MEMOIRE EN REPONSE AUX OBSERVATIONS SOULEVEES PAR LE PUBLIC ET LE COMMISSAIRE ENQUETEUR LORS DE LA PERIODE D'ENQUETE PUBLIQUE

CENTRALE SOLAIRE DE LA FOURCHALE

Commune de Sulniac (56)

mars 23

Figure 1 - Mesures paysagères

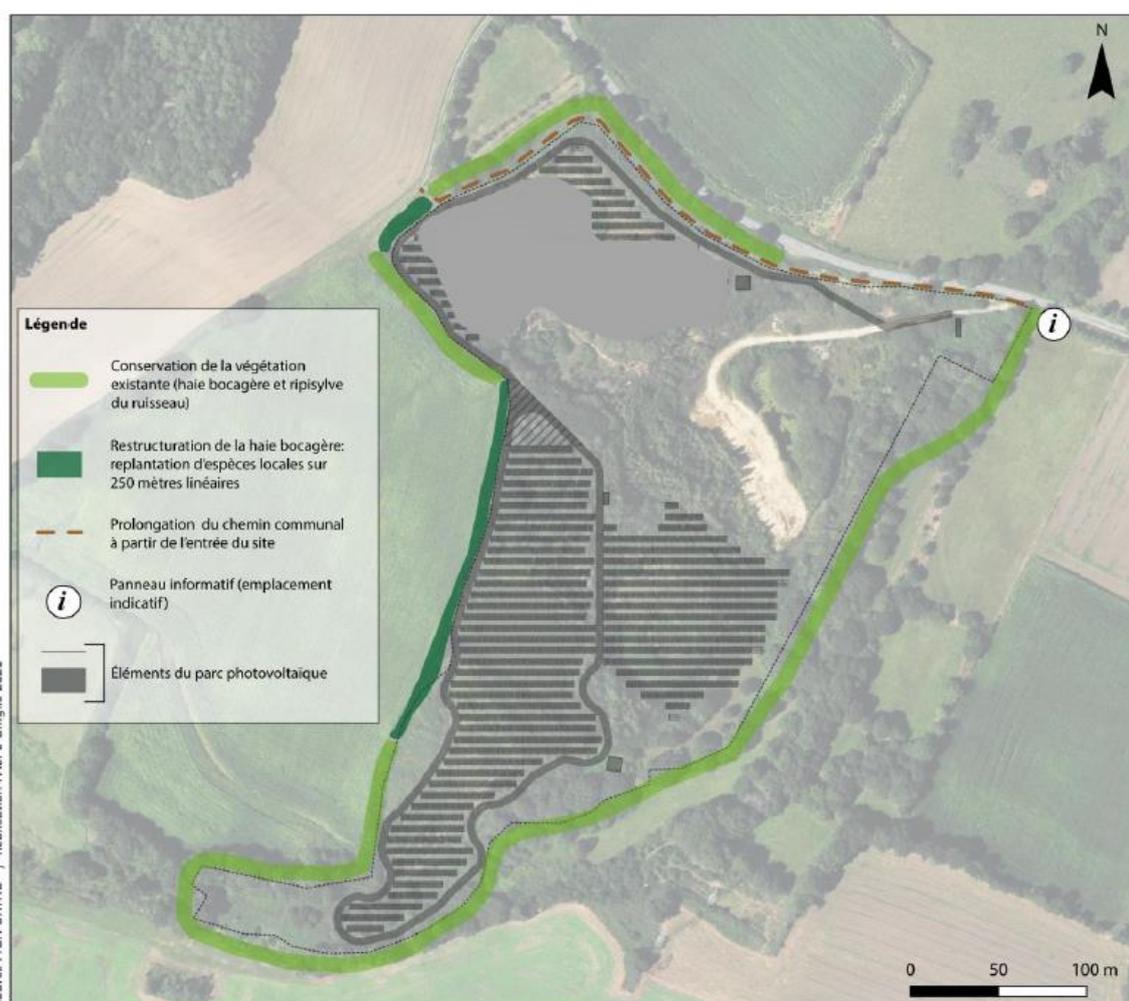
Plusieurs personnes ont évoquées le fait de devoir raser la lande pour que le projet se réalise, de même que des arbres devront être coupés pour la réalisation des pistes, ce qui entrainera des incidences sur le paysage et les zones de covisibilité.

Il est prévu des plantations de haies sur la partie ouest mais qui seraient fonctionnelles dans plusieurs années. Cette remarque a été formulée par l'agriculteur exploitant le champ à l'ouest de la parcelle identifiée pour le projet. Il s'interroge sur les poussières liées à son activité et qui pourraient venir se déposer sur les panneaux (entretien de ces derniers ?). La haie de protection prendrait plusieurs années avant d'être efficace. (R3)

Le projet de centrale photovoltaïque n'implique que très peu de coupe d'arbre sur le pourtour du site. Comme le montre la figure ci-dessous, il est majoritairement prévu de conserver la végétation ou alors d'effectuer des replantations d'espèces locales afin de renforcer la haie bocagère.

Figure 2 - Carte du raccordement du projet au réseau public de distribution

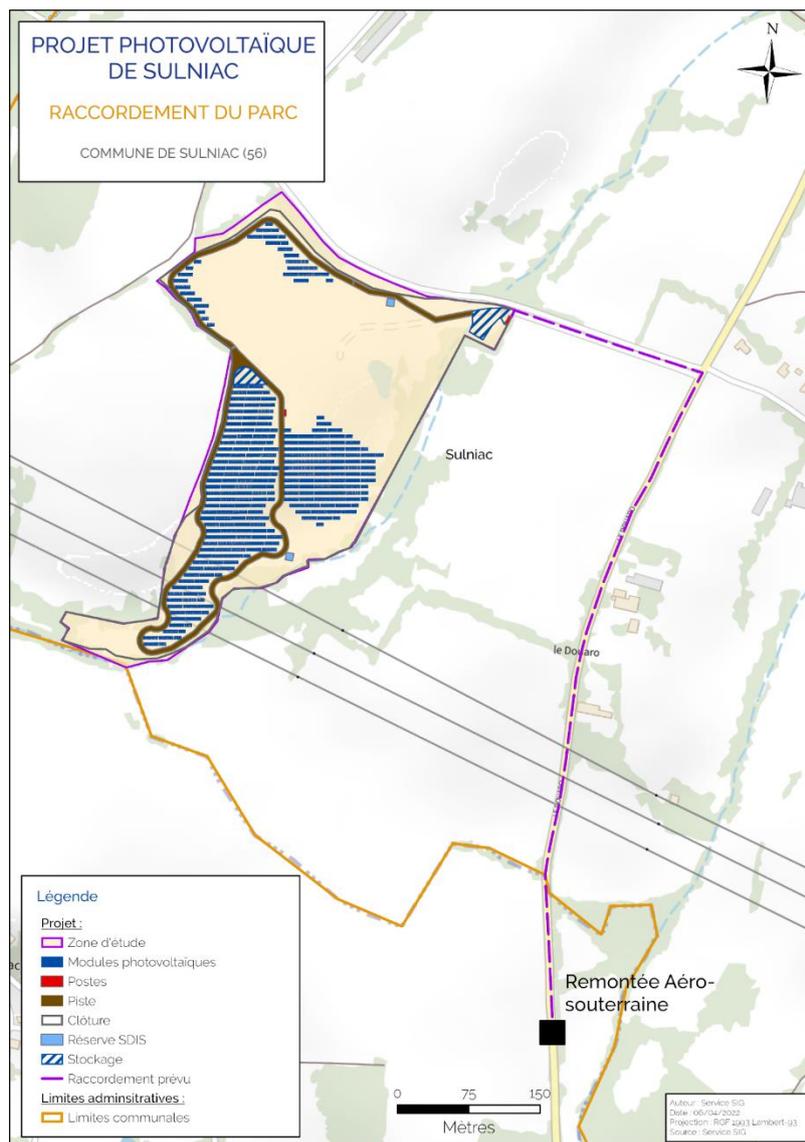
Le dossier ne comprend qu'un plan pour le raccordement électrique, il est demandé des précisions quant au raccordement sur le réseau public (où ? Comment ?)(R14)

Pour ce qui est du raccordement du projet au réseau public, il est à noter qu'il sera de la responsabilité d'ENEDIS de proposer une solution de raccordement une fois le permis de construire obtenu. Ainsi, le tracé présenté ci-dessous est le plus probable à ce jour car il est issu d'une proposition de raccordement avant complétude (PRAC) transmise par ENEDIS en 2022 mais n'étant pas définitif, il reste susceptible d'évolution.

Le raccordement est envisagé à une distance de 950 m du projet sur une ligne HTA au niveau de la départementale D183, via un câble souterrain enfoui en bordure de route.

Figure 4 - Périodes d'intervention à respecter

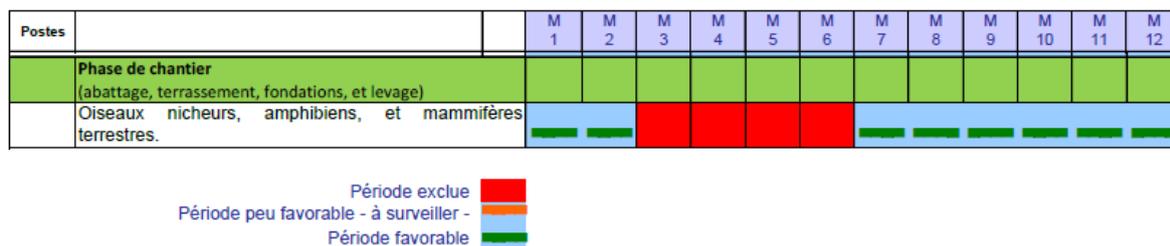
Pour finir, quelle sera la durée du chantier? Quelle est la période idéale de démarrage ?

La mesure de réduction d'adaptation des dates de travaux permet de limiter au maximum l'impact du chantier, en excluant certaines périodes en fonction du cycle biologique des espèces à enjeu présentes sur la zone d'étude.

La première phase est la plus perturbante. C'est à cette occasion qu'il peut y avoir destruction d'individus (nids, écrasement). De plus, c'est aussi là que le dérangement est maximal. Ce sont en particulier des vertébrés qui sont concernés : avifaune, petits mammifères, amphibiens, voire reptiles.

Cette phase de chantier doit donc exclure la période de reproduction pour ces taxons, c'est-à-dire une absence de travaux du 1er mars au 30 juin. Cela permet ainsi de fortement limiter la destruction d'individus et l'impact du dérangement sur ces groupes.

Ainsi, selon cette période du 1^{er} mars au 30 juin à exclure des phases de travaux, la période la plus adaptée pour débuter les travaux se situe au mois de juillet.
